PROGRAMA DE LAS NACIONES UNIDAS PARA EL DESARROLLO

ACLARATORIAS # 1

REFERENCIA: 3301 PNUMA 2020 – Cableado Estructurado PNUMA oficina LATAM y Caribe

PLANTA DE SISTEMAS ESPECIALES OFICINAS ONU - NIVEL 1600

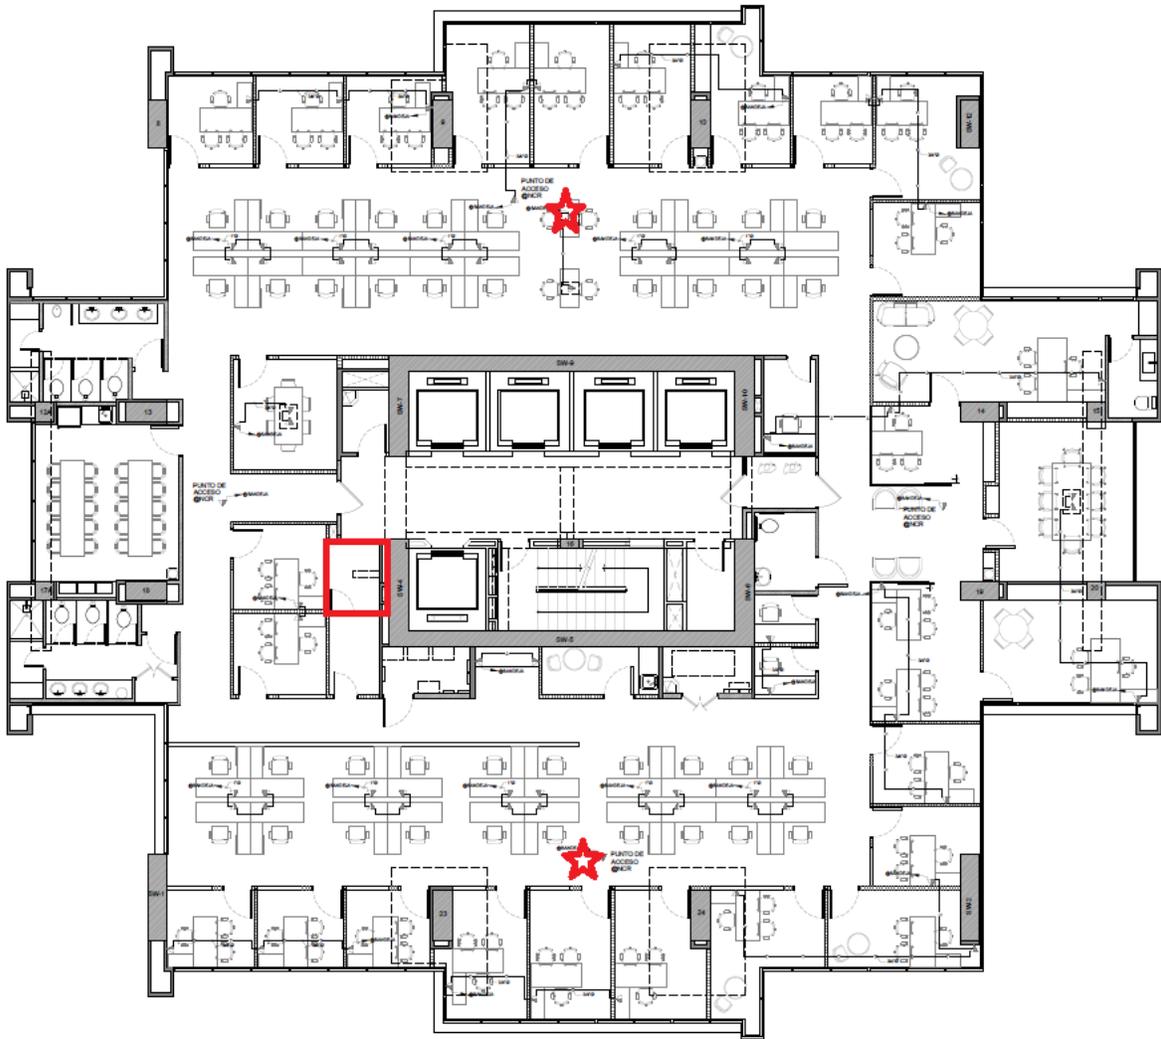
- 1. Pregunta 1:** Se comparte aclaración sobre la ubicación de los AP en el techo para el cálculo.

Se suministra copia de los planos con señalización de la ubicación de los AP (Access Points) o Puntos de red en el techo para el cálculo por parte de los proponentes desde el plano. En el cual se aclara que las estrellas rojas corresponden a las posiciones de los AP/Puntos de red en el techo y los rectángulos rojos indican donde debe llegar el Punto de red.

Nivel 1600: Corresponden 2 AP/Puntos de red y el lugar donde debe llegar el Punto de red.

Nivel 1700: Corresponden 4 AP/Puntos de red y el lugar donde debe llegar el Punto de red.
